AUTORIDAD NACIONAL DE LICENCIAS AMBIENTALES

COMUNICACIÓN
ACTO ADMINISTRATIVO

Referencia: Expediente: LAM5678
Asunto: Comunicación Resolución No. 00391 del 20/03/2018

Figura 2.5 Áreas de Influencia Indirecta y Directa Físico-biótica del proyecto

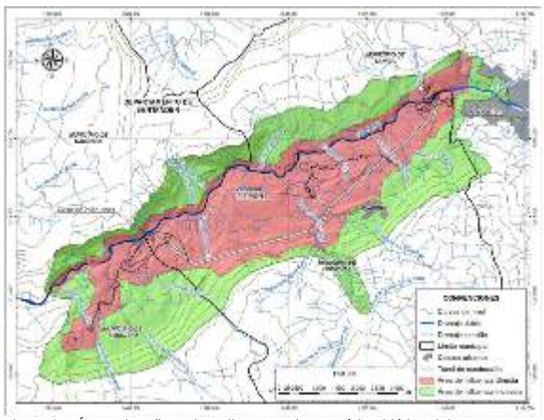
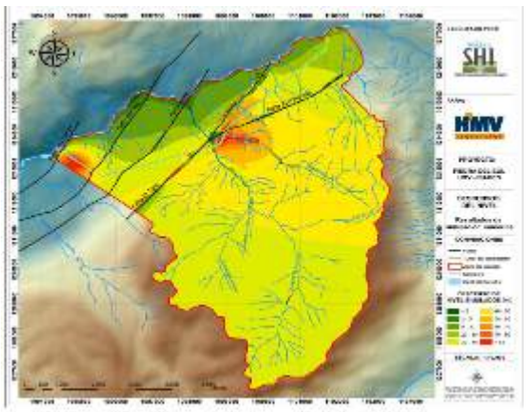
Para el componente hidrogeológico, las metodologías implementadas para la realización de los modelos son adecuadas. Sin embargo, en la caracterización hidrogeológica y en el ejercicio para el establecimiento del Área de Influencia Directa- AID, se evidencia que no fueron aplicadas con rigurosidad, es así que para el Área de Influencia Directa -AID no se estimó las extensiones en espacio, ni el tiempo de los impactos por la construcción del túnel, el tipo y la intensidad de abatimiento del recurso hídrico subterráneo, durante las distintas fases del proyecto, a partir del radio del cono de abatimiento generado por la construcción del túnel de 9,09 Km.

Además, una comparación entre la Figura 2.5 Áreas de Influencia Indirecta y Directa Físico-biótica del proyecto, presentado por la empresa en el capítulo 2, página 8 y la Figura 3.54 Zona de posible afectación del túnel de conducción. Escenario A (capitulo 3, página 139), muestra una incoherencia entre lo planteado como áreas de afectación en lo que respecta al recurso hídrico subterráneo. Se evidencia un análisis aislado y parcializado, excluyendo al casco urbano de Pinchote y la cuenca hidrológica de la quebrada La Pinchota del Área de Influencia Directa - AID, siendo estas, las áreas de mayor afectación por abatimiento de los niveles simulados.

Por lo anterior esta Autoridad considera que la metodología utilizada para llevar a cabo los modelos hidrogeológicos es adecuada. Sin embargo, existieron inconsistencias en la delimitación y justificación del área de influencia física del proyecto. En consecuencia, esta autoridad ratifica lo expuesto en la Resolución objeto de alzada.

Figura 1 Localización de Áreas de importancia para la Conservación de aves en al área de influencia del Proyecto Hidroeléctrico
Fuente: SIG ANLA.01/02/2018,

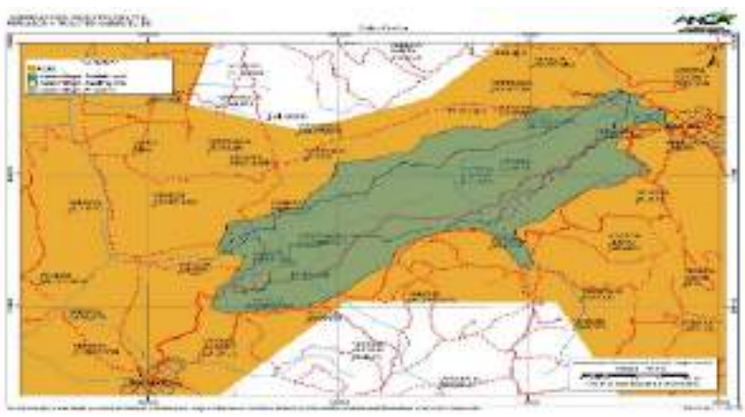
Por lo anterior, es dable señalar que la sociedad ISAGEN S.A. E.S.P no realizó un análisis que permita esclarecer cuales fueron los elementos técnicos que dan soporte a la definición del área de influencia, por lo que se considera que no da cumplimiento a lo establecido en el numeral 2.3 del artículo primero del Auto 2766 del 03 de septiembre del 2012, en relación a justificar técnicamente la determinación de la definición del Área Influencia Indirecta -AII del proyecto desde los componentes (…) y biótico (…), por tanto, esta Autoridad se reitera que el Área de Influencia del Proyecto no fue delimitada conforme a los Términos de Referencia HE-TER-1-01 ni de acuerdo a lo solicitado en el Auto 2766 del 2012.

Aunado a lo anterior, la ausencia de información en la caracterización biótica relacionada en las Áreas de Importancia para la Conservación de Aves – AICA, teniendo en cuenta que toda el área de influencia del proyecto se encuentra sobrepuesta al AICA CO074 (Bosques Secos del Valle del Río Chicamocha), establecida desde el 2008 y cuyo principal objetivo es determinar el estatus, la distribución y los requerimientos ecológicos de dos especies de aves endémicas del cañón del Chicamocha y críticamente amenazadas: el Cucarachero de Nicéforo (Thryothorus nicefori) y el Colibrí Ventricastaño (Amazilia castaneiventris)4, información de carácter relevante para el análisis de la caracterización y contenido del Estudio de Impacto Ambiental-EIA. También para dicha área se establecen endemismos a nivel de especie y subespecie, como el de Ortalis columbiana, Myiarchus apicalis, Momotus

Figura 2.5 Áreas de Influencia Indirecta y Directa Físico-biótica del proyecto.

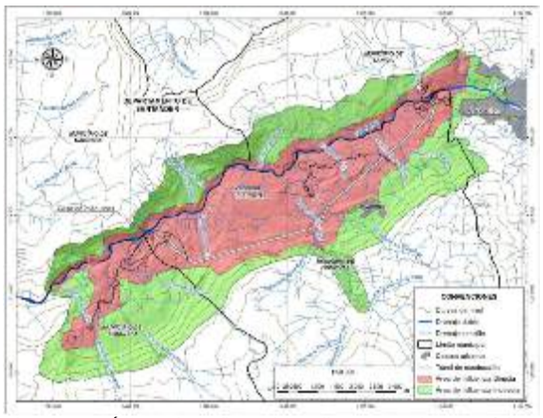
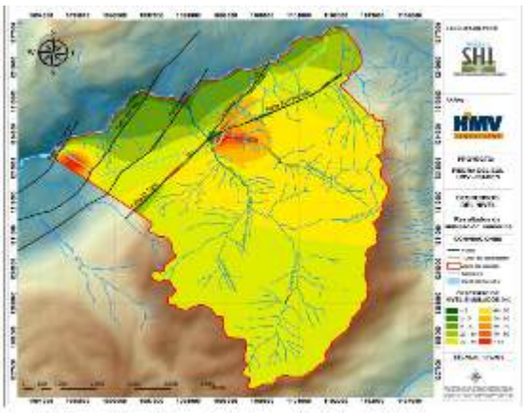
Para el componente hidrogeológico, no se estimó las extensiones en espacio, ni el tiempo de los impactos por la construcción del túnel, el tipo y la intensidad de abatimiento del recurso hídrico subterráneo, durante las distintas fases del proyecto, a partir del radio del cono de abatimiento generado por la construcción del túnel de 9,09 km.

Una comparación entre la Figura 2.5 Áreas de Influencia Indirecta y Directa Físico-biótica del proyecto, presentado por la empresa en el capítulo 2, página 8 y la Figura 3.54 *Zona de posible afectación del túnel de conducción. Escenario A* (capitulo 3, página 139), muestra una incoherencia entre lo planteado como áreas de afectación en lo que respecta al recurso hídrico subterráneo. Se evidencia un análisis aislado y parcializado, excluyendo al casco urbano de Pinchote y la cuenca hidrológica de la quebrada La Pinchota del área de influencia directa, siendo estas, las áreas de mayor afectación por abatimiento de los niveles simulados.

Figura 3. Comparativo de diseños de infraestructura

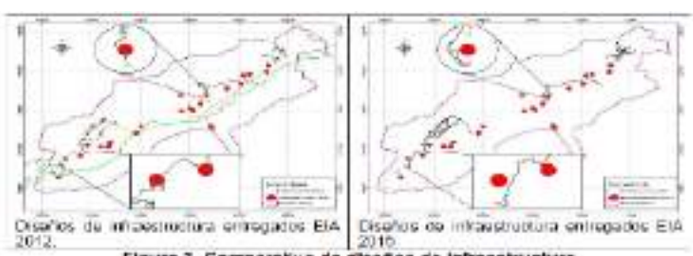
De hecho, cuando las empresas empezaron a estructurar la información solicitada en los Autos 2766 del 03 de septiembre del 2012 y 3779 del 06 de diciembre de 2012, se identificaron unos puntos de agua (manantiales) que eran potenciales de intervenirse con el trazado de algunas vías que se diseñaron y que se entregaron con el EIA radicado 4120-E1-102020 del 12 de agosto de 2011. Al advertir esta situación, el grupo ambiental encargado del EIA recomendó al grupo de ingeniería modificar el trazado de las vías, y así se hizo, diferencia que puede revisar la ANLA entre los dos estudios radicados en 2011 y 2015.

Lo anterior, demuestra como las Empresas Promotoras del Proyecto desde los diseños evitan impactos, como es en este caso la afectación de puntos de agua, precisamente por el reconocimiento de la situación delicada respecto al recurso y con el fin de evitar una afectación innecesaria (ver plano 2148-08-Cv-DW-067 del EIA con 4120-E1-102020 del 12 de agosto de 2011 y ver plano 16 "VIA A CASA DE MAQUINAS" del EIA con información adicional con radicado 2015006374-1-00 DEL 10 de febrero de 2015).

Figura 3.64 DHI para manantiales y quebradas y descensos simulados con el modelo numérico

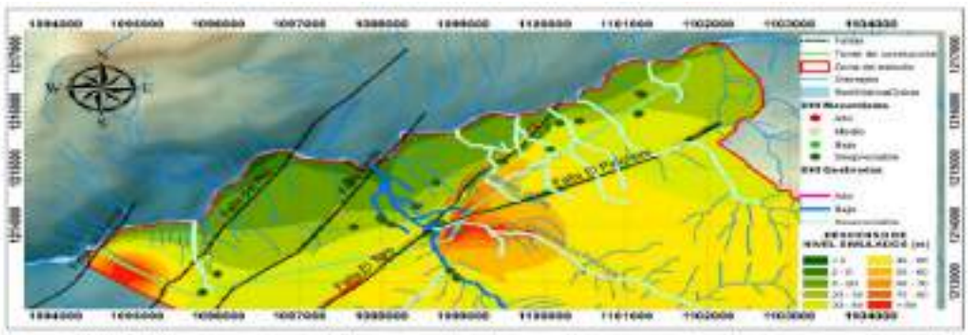
La comparación realizada en el documento (Figura 3.64; capitulo 3; página 156) y en el cual resalta la coherencia relativa entre el modelamiento numérico y el DHI, generando una alerta de monitoreo en la quebrada La Laja. Sin embargo, se evidencia ciertas incongruencias en el análisis comparativo. Por ejemplo: para la modelación matemática la mayor afectación por el abatimiento de niveles en la zona, se encuentra localizada en la confluencia de los sistemas de fallas de El Toro y El Pinchote, siendo la Quebrada La Pinchota, el drenaje con mayor afectación, mientras que el método DHI considera despreciable la afectación para este cuerpo de agua. Por otro lado, los manantiales se consideran de muy baja afectación (despreciable por utilizar el término propuesto) con la metodología DHI y en una zona con descensos entre 20 y 40 metros de abatimiento.

Figura 3.64 DHI para manantiales y quebradas y descensos simulados con el modelo numérico

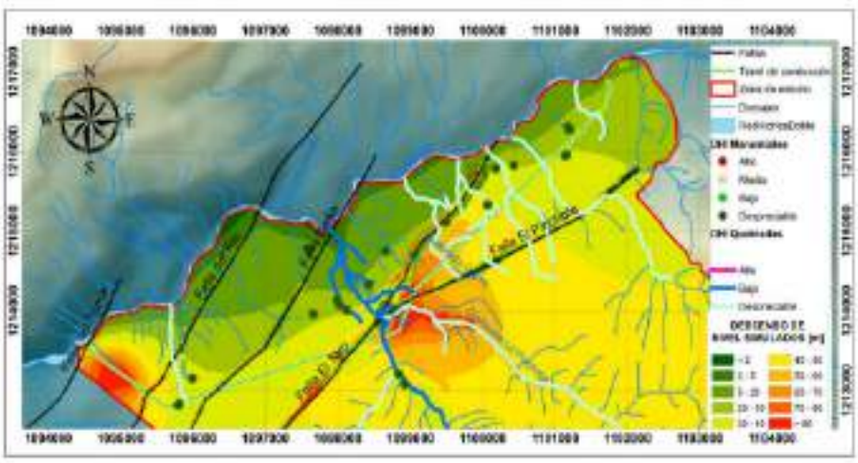
Por otro lado, los manantiales se consideran de muy baja afectación (despreciable por utilizar el término propuesto) con la metodología DHI en una zona con descensos entre 20 y 40 metros de abatimiento.

Figura 36. Relación Manantial vereda ojo de agua versus obras

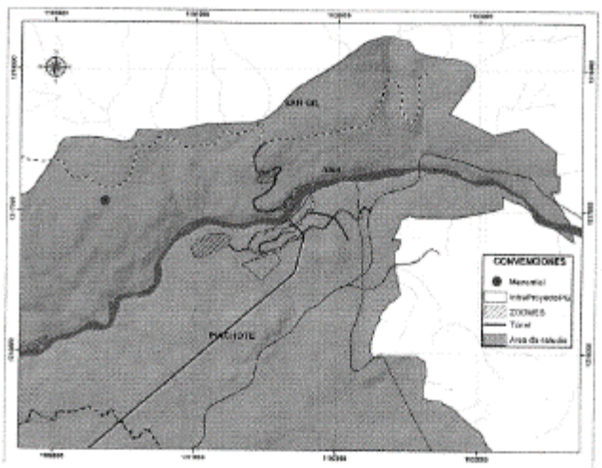
ISAGEN manifiesta que, en la Vereda Ojo de Agua del municipio de San Gil, se realizó el inventario de manantiales, por HMV Ingenieros e Hidroceron en el año 2010 y 2011, dentro del cual se identificó el manantial Ojo de agua, identificado con el ID 15, en las coordenadas 1.100.356 E y 1.217.061 N, ver Tabla 3.12, numeral 3.2.5.3. Inventario de puntos de agua. Adicionalmente, en la vereda Ojo de agua, las obras que se realizarán corresponden a la vía de acceso al contrafuerte derecho y una zona de depósito, las cuales no entrarán en conflicto con el manantial identificado, tal como se observa en la siguiente figura.

Figura 3.64 DHI para manantiales y quebradas y descensos simulados con el modelo numérico

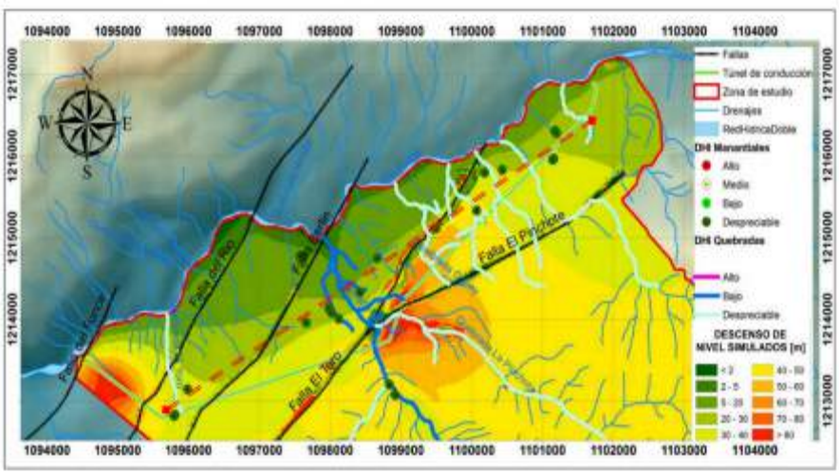
En relación con las variaciones del nivel freático la modelación numérica muestra un descenso en los niveles de 5 hasta 40 metros, sobre el corredor de descarga que conforman los manantiales inventariados y que son altamente sensibles a cualquier fluctuación por mínima que esta sea. Este impacto tendría un carácter irreversible si se tiene en cuenta la descripción presentada en el Estudio de Impacto Ambiental- EIA, por lo que su importancia estaría en crítico. Ahora bien, el análisis con el método DHI considera despreciable la afectación para los cuerpos de agua y los manantiales, por lo que la importancia de este impacto estaría como bajo a muy bajo. Razón por la cual, esta Autoridad no encuentra coherencia en los resultados presentados.

Figura 2.5 Áreas de Influencia Indirecta y Directa Físico-biótica del proyecto.

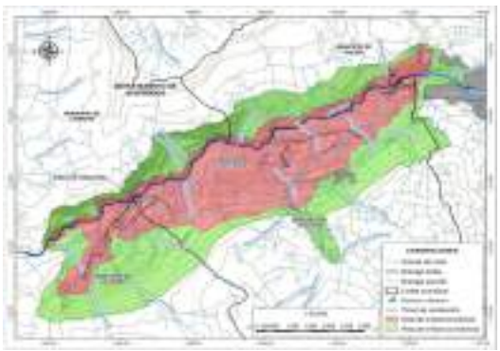
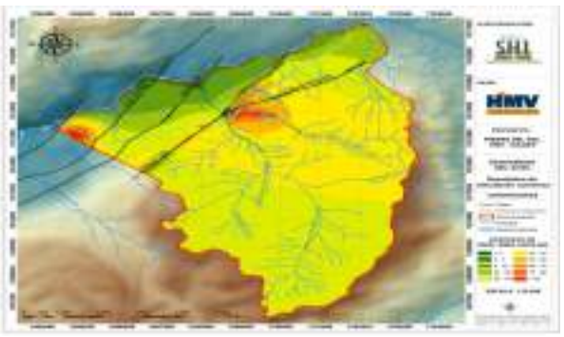
Además, una comparación entre la Figura 2.5 *Áreas de Influencia Indirecta y Directa Físico-biótica del proyecto*, presentado por la empresa en el capítulo 2, página 8 y la Figura 3.54 *Zona de posible afectación del túnel de conducción. Escenario A* (capitulo 3, página 139), muestra una incoherencia entre lo planteado como áreas de afectación en lo que respecta al recurso hídrico subterráneo. Se evidencia un análisis aislado y parcializado, excluyendo al casco urbano de Pinchote y la cuenca hidrológica de la quebrada La Pinchota del área de influencia directa, siendo estas, las áreas de mayor afectación por abatimiento de los niveles simulados.
